**KULTŪROS PAVELDO OBJEKTO BŪKLĖS PATIKRINIMO AKTAS**

2020-02-13 Nr. 55-16-04

1. Pavadinimas: *skulptūra „Lietuvos mokykla 1864-1904“*
2. Unikalus kodas Kultūros vertybių registre: 32477
3. Nekilnojamojo kultūros paveldo vertinimo tarybos akto patvirtinimo data ir numeris (jei aktas patvirtintas): 2008-11-12; Nr. KPD-RM-892
4. Adresas: *K. Donelaičio g. 64, Kauno m. (Kauno Vytauto Didžiojo karo muziejaus sodelyje)*
5. Valdytojas: *Kauno miesto savivaldybė, savivaldybės biudžetinė įstaiga, Laisvės al. 96, Kaunas 44251*  
(vardas, pavardė, gyv. vieta, tel. numeris/juridinio asmens pavadinimas, teisinė forma, buveinė, kodas, tel. numeris)
6. Paskelbtas ar nepaskelbtas saugomu kultūros paveldo objektu: *valstybės saugomas*
7. Ankstesnio būklės patikrinimo akto data ir numeris: *nėra*

5 pav. Esamas hermetikas nebėra sandarus. Siūlę būtina hermetizuoti iš naujo

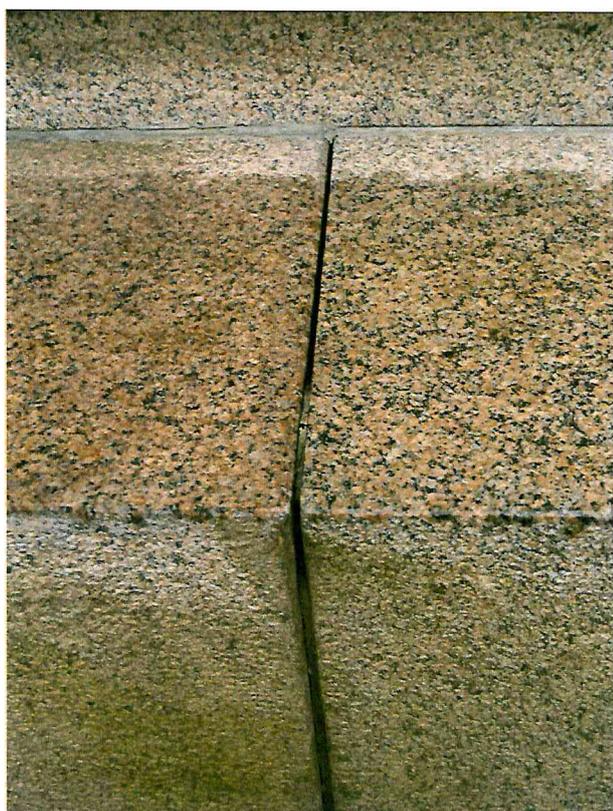
6 pav. Tarp esamo hermetiko ir bronzinės skulptūros dalies matomi plyšiai

*Tarp granitinių cokolio bei postamento elementų yra atviros siūlės, pro kurias kritulių vanduo patenka į konstrukciją, taip ją ardydamas iš vidaus. Matomos nepakankamai užsandarintos arba nuo laiko atsivėrusios siūlės tarp postamento ir bronzinės skulptūros dalies. Visas paminėtas siūles būtina užsandarinti tam pritaikytomis medžiagomis. Lengvai išsiimančius esamus sandariklius reikia pakeisti naujais.*

7 pav. Bronzinėje skulptūros dalyje yra vietų, kur korozijos pažeistas vietas reikia tvarkyti

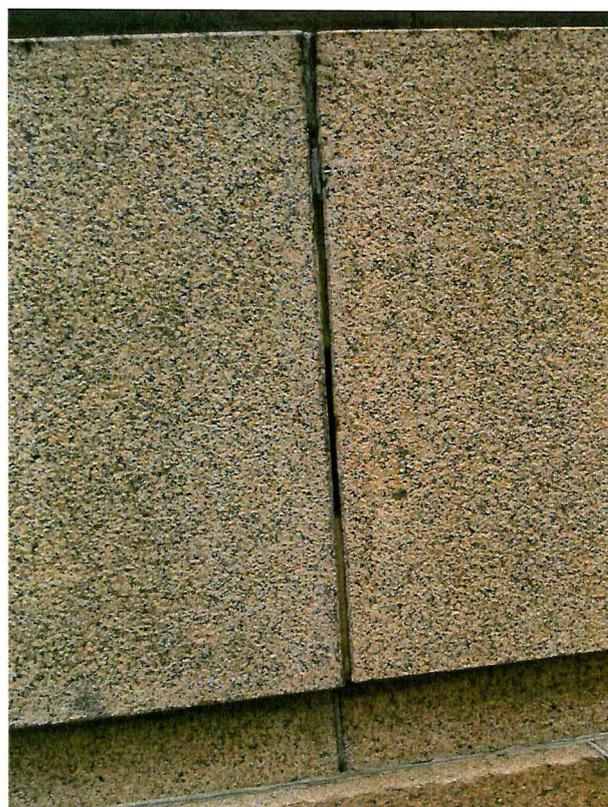
8 pav. Atviros siūlės skulptūros cokolyje.  
Matomos žalsvos apnašos

*Kūrinio granitinio cokolio bei postamento konstrukcijos yra nepakitusios, pažeidimų nesimato. Tačiau skulptūros bronzinėje dalyje, keliose vietose (po verpimo rateliu), metalo korozija yra gilesnė ir ten reikalinga jo tvarkyba.*
